Луцкена 28

ООО «Хэппи Планет»

7-12.12.6 - АР.1					
Экспериментальный многофункциональный комплекс "Минск-Мир". 12-я очередь строительства. Проект застройки.					
Изм.	Колуч.	Лист	№ док.	Подпись	Дата
ТИП	Соколов			<i>[Signature]</i>	09.22
ТАП	Бондаркова			<i>[Signature]</i>	06.21
Утвердил	Соколов			<i>[Signature]</i>	06.21
Проверил	Персецкий			<i>[Signature]</i>	06.21
Разработал	Бондаркова			<i>[Signature]</i>	06.21
Н.контр.	Бондаркова			<i>[Signature]</i>	06.21
Жилой дом №12.6 по з/п.				Стдия	Лист
Фасад 1-9 Цветовое решение.				С	21
				ИООО "Дана Астра"

Фрагмент плана 1 этажа в осях А/3-7

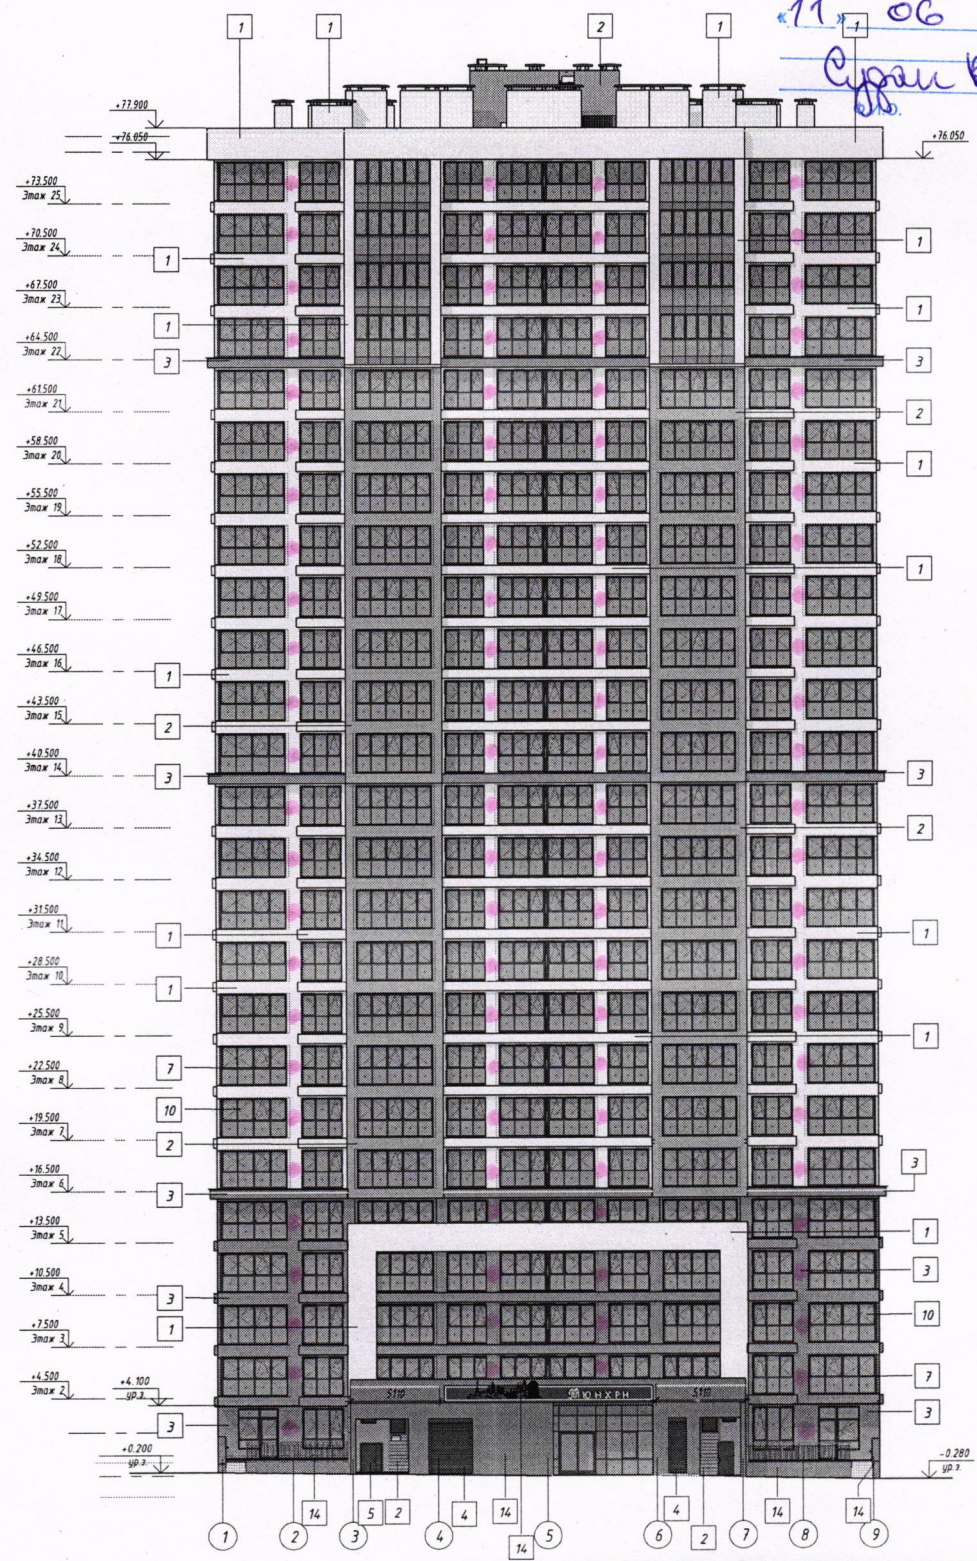
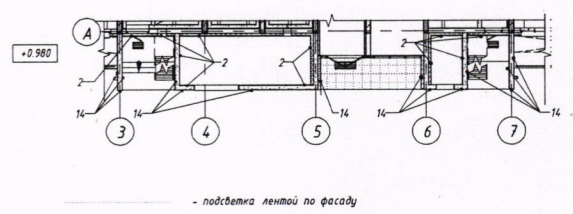
Согласовано: **Водоотведение конденсата наружного блока кондиционера выполнять через систему канализации квартиры.**

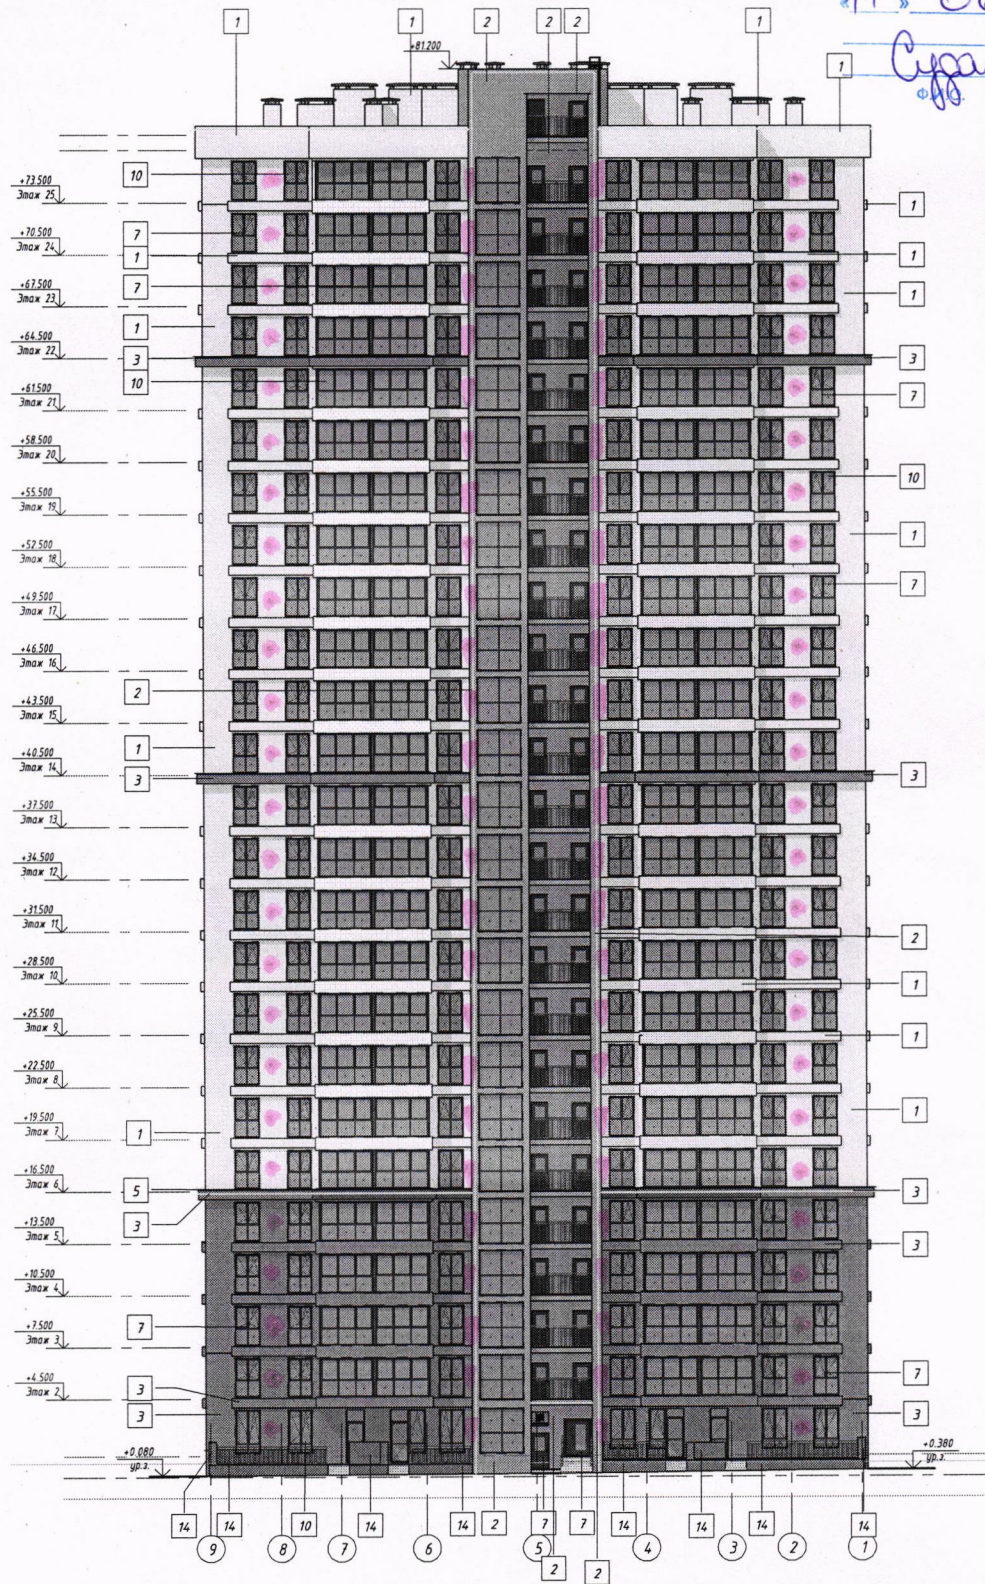
Водоотведение конденсата наружного блока кондиционера выполнять через систему канализации квартиры.

Фасад А-Г. Цветовое решение

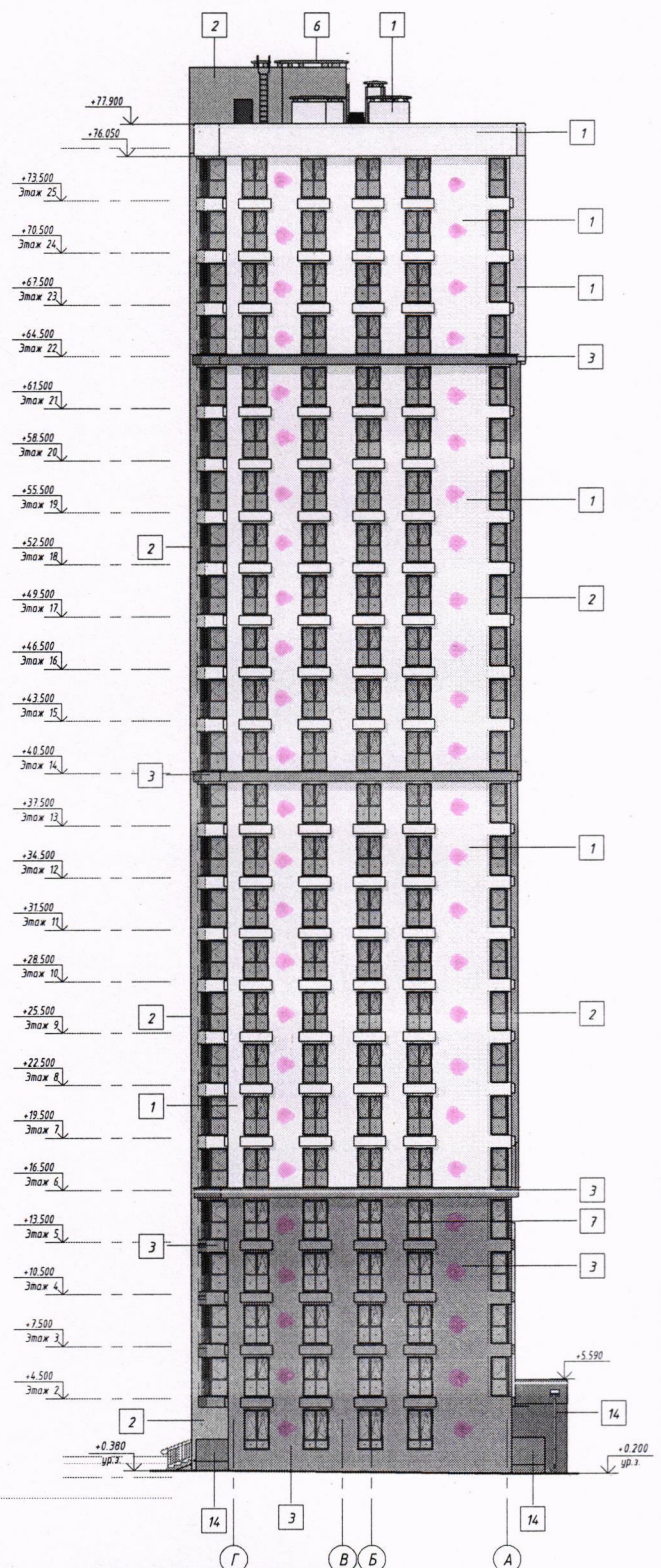
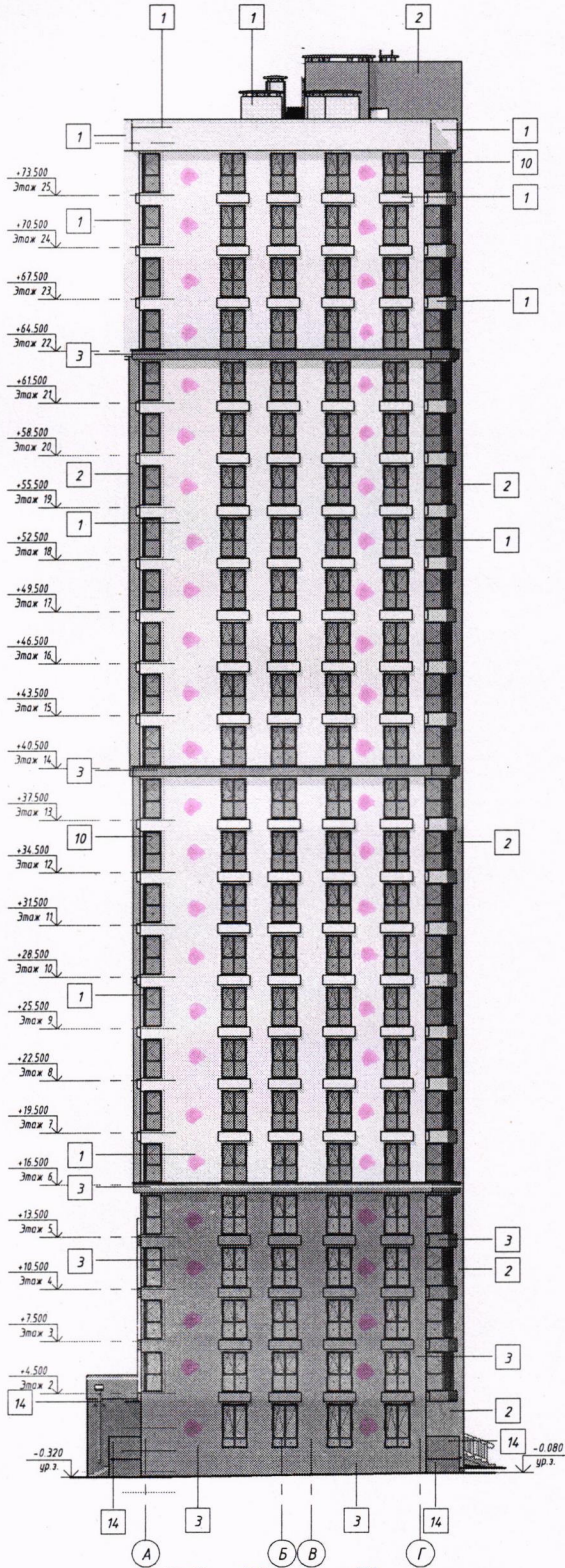
Согласовано: **Водоотведение конденсата наружного блока кондиционера выполнять через систему канализации квартиры.**
